Váš dopis zn. 2022-072
Ze dne 18.9.2023
Naše zn. 73269/2023-SŽ-GR-013
Listů/příloh 2/0

Rekonstrukce mostu v km 155,900 trati Břeclav - Brno, souhlas s řešením odchylným od normy ČSN 73 6320

Obr. 1 – Příčný řez mostními konstrukcemi

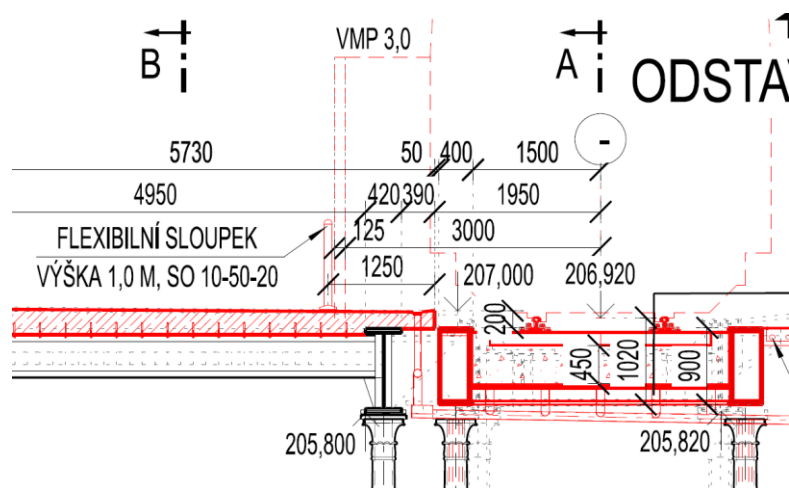
Ředitel odboru traťového hospodářství souhlasí s řešením odchylným od normy ČSN 73 6320 kap. 8.2 se zachováním volného schůdného a manipulačního prostoru (VSMP) šířky 1,95 m od osy vnější koleje č. 801b v úrovni plochy kolejového lože.

Nedodržení VSMP bude v manipulační koleji v odstavném nádraží, která leží na památkově chráněném mostním objektu. V těsné blízkosti koleje se nachází bývalé nástupiště na vedlejší mostní konstrukci, které již funkci nástupiště neplní. Z důvodu velmi stísněných prostorových poměrů při rekonstrukci mostu pod památkovou ochranou není možné do prostoru původního mostu navrhnout novou mostní konstrukci se standardními předpisovými a normovými parametry. Pro snížení hlukové zátěže na okolní zástavbu, bylo na výrobních poradách dohodnuto sledovat variantu mostu s průběžným kolejovým ložem. Bývalé nástupiště na sousedním mostě bude přestavěno na neveřejnou komunikační plochu. Ta bude tvořena železobetonovou deskou, která niveletou kopíruje původní asfaltový povrch a hrana této desky se nachází 1,95 m od osy koleje, ve výšce 80 mm nad TK a 200 mm nad plochou kolejového lože. Odstranění plochy bývalého nástupiště, která zasahuje do VSMP není možné odstranit z důvodu památkové ochrany mostu.

Obr. 2 – Detail bezpečnostního opatření překážky VSMP

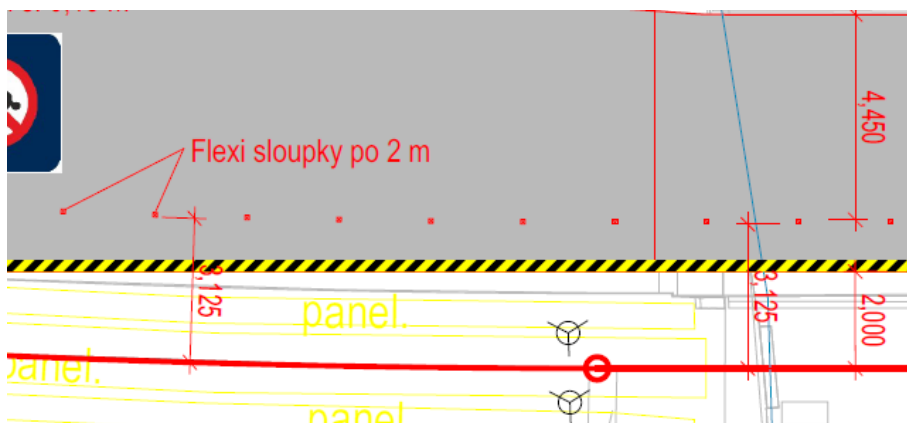
Hrana neveřejné komunikační plochy (bývalého nástupiště) bude opatřena černo-žlutým šrafováním dle ČSN ISO 3864-1 a TNŽ 34 2605. Na neveřejné komunikační ploše (bývalém nástupišti) budou osazeny flexi sloupky ve vzdálenosti 3,125 m od osy po vzdálenosti 2 m.
